Austausch des Kondensators an den Waschtrocknern IWT 1466-OW

Ab September 2011 wird als Verbesserung bei allen Waschtrocknern ein neuer Kondensator ohne Öffnung für den NTC-Fühler, zusammen mit der entsprechenden Verkabelung für den NTC-Fühler eingebaut.

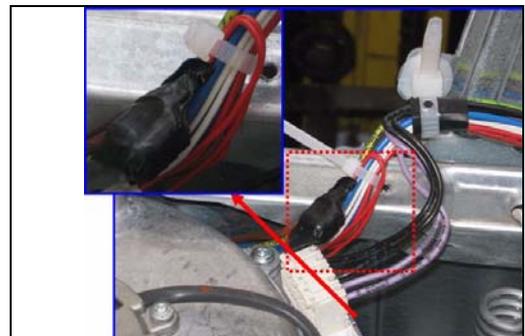
Zum Austausch eines „alten“ Kondensators (mit NTC-Fühler) mit einem neuen Kondensator (**ET-Nr. 439418**), folgen Sie bitte den nachstehenden Anweisungen für eine korrekte Positionierung und Isolierung der Verdrahtung und des NTC-Fühlers.

1. Verschaffen Sie sich Zugang zur Kondensatorgruppe.

2. Lösen Sie die Steckverbindung und isolieren Sie diese.

3. Befestigen Sie die isolierte Steckverbindung (Kabelbinder).
4. Tauschen Sie den Kondensator aus.

Der neue Kondensator kann den alten ersetzen, nicht umgekehrt.
